Memo ondergeschikte wijziging RIP

Status	Gecontroleerd en vrijgegeven
Datum	maandag 15 april 2019
Auteur(s)	Tamara Adriaanse
Gecontroleerd door	Steef van Baalen
Vrijgegeven door	Steef v Baalen
Aan	Inger Huizing
Cc	MTB
Doel	Ter informatie
Gevraagd	Toelichting bij voorgestelde ondergeschikte wijzigingen RIP

Figuur 2: huidige zones RIP

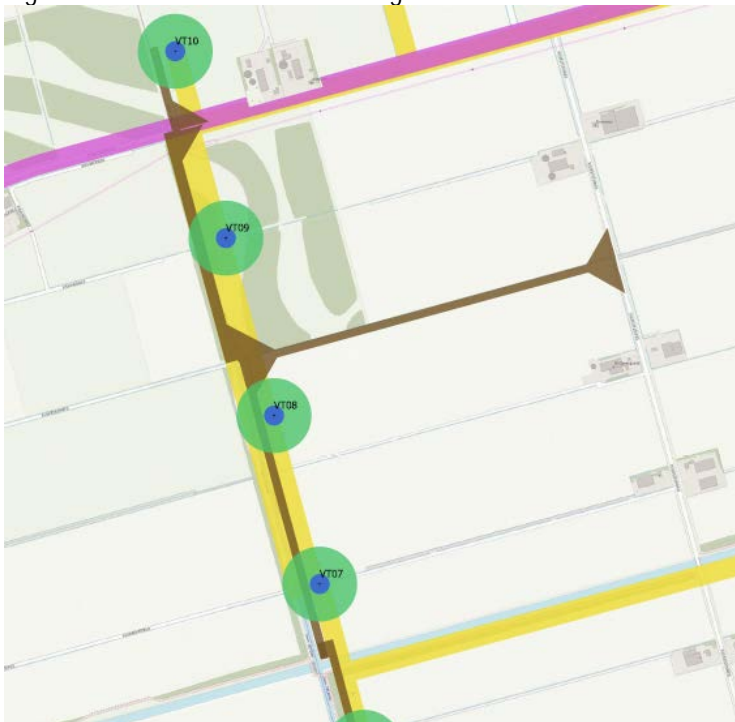
Het vastgestelde RIP wijst turbinelocaties aan met een overdraaicontour. Binnen deze contour kan een kraanopstelplaats aangelegd of gebouwd worden. De kraanopstelplaats moet logischerwijs aansluiten op de turbinelocatie. Tevens zijn in het RIP zones opgenomen voor de ligging van kabels en parkwegen. Ter hoogte van archeologisch monument 532464 volgen de zones voor kabels en parkwegen in het huidige RIP het grasland. Dit is echter een oorspronkelijke oeverwal met de hoogste archeologische verwachtingswaarde en dus is het onwenselijk voor de RCE om hier wegen en kabels aan te leggen. Het huidige RIP is weergegeven in onderstaande figuur 2.

RCE stelt voor de parkwegen en het kabeltracé zoveel mogelijk te verleggen naar buiten de monumenten. De aanpassing is weergegeven in figuur 2. De huidige RIP zones voor kabels en wegen zullen dus ter hoogte van turbine VT09 en VT08 aangepast worden ten opzichte van het huidige RIP. Hiertoe zal het wegtracé en kabeltracé (deels) worden verlegd naar de strook ten westen van de archeologische monumenten. Dit is grondgebied van Staatsbosbeheer. Het nieuwe tracé zal een droge sloot kruisen die in beheer is van Waterschap Zuiderzeeland. Hiervoor zal een vergunning worden aangevraagd.

Figuur 2 nieuwe zones kabel- en wegtracé RIP
